# Shearwater Teric 固件发行说明

版本19 2021年7月26日

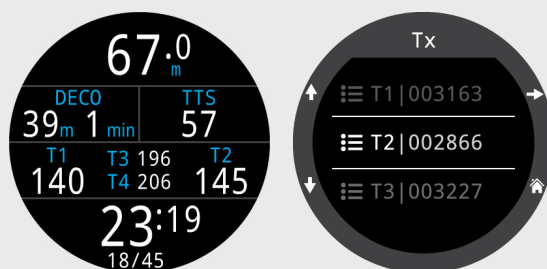
现支持多达4个无线气体整合（AI）气瓶。Shearwater建议当使用的传感器数量超过2个时，使用Swift传感器，以避免通信信道冲突。

AI的设置菜单经过重构，可配置4个传感器。

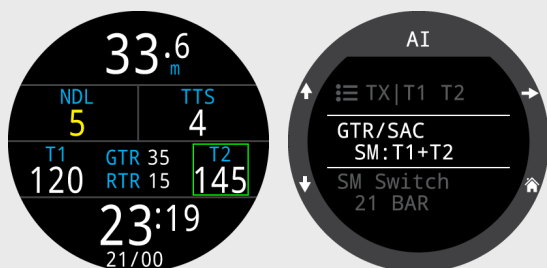
添加了侧挂模式。

侧挂模式的差异包括：

- 提示更换气瓶的提醒指示器。
- SAC和GTR的计算是基于两个气瓶的总气体量。气瓶大小必须相同。

添加了一个RTR（剩余的冗余时间）显示选项。这是仅对压力较低的一个气瓶计算的GTR（即假设压力较高气瓶丢失情况下的GTR）。

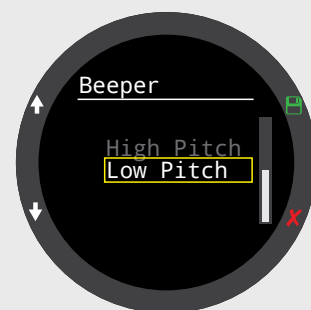
**新** 翻译版本。当前可用版本：

- 繁體中文 (繁体中文)
- 简体中文 (简体中文)
- 日本語 (日文)
- Español (西班牙文)
- 后续准备好后将添加其他语言版本

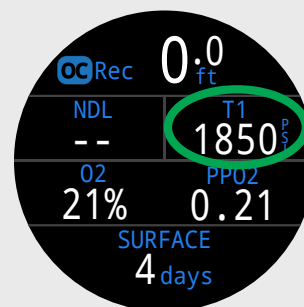
**新** 警报器中加入低频选项，使部分用户更容易听到。

**改进** 在OC Rec标准布局中，可使用备用显示替代TTS的显示位置（右上）。
